INFORMAÇÃO DE SERVIÇO

Alteração no desenho da polia de inversão 532 0433 10

Nº de artigo: 532 0433 10

INA 0057

Polia de inversão 532 0433 10, versão anterior (A) e nova versão (B)

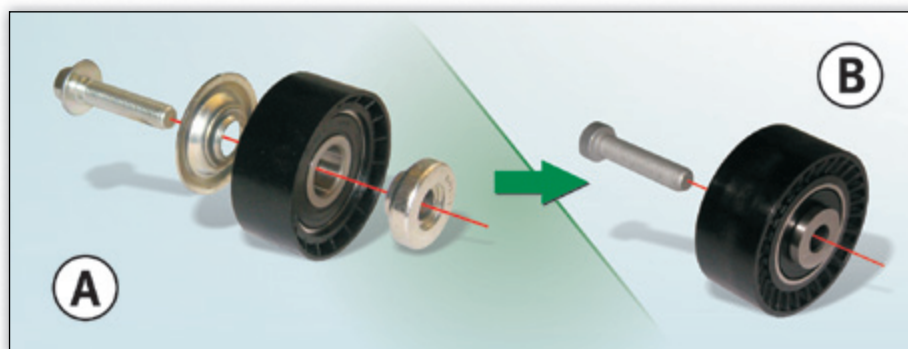
O desenho da polia de inversão 532 0433 10 foi modificado no âmbito do desenvolvimento contínuo dos nossos produtos.

Na nova versão, foi eliminada a anilha protectora e o separador que, até agora, eram fornecidos soltos (Fig. 1, A). Estes componentes foram integrados na nova versão (Fig. 1, B) e são agora elementos fixos da polia de inversão.

Durante a fase de modificação é possível misturarem-se ambos os tipos. Ambas as versões cumprem as especificações técnicas e podem ser utilizadas sem restrições.

As polias de inversão de A e B (ver Fig.) apenas podem ser fixadas com o parafuso fornecido com o material.

Polia A: M10x45, parafuso sextavado com anilha.

Polia B: M10x45, parafuso Torx
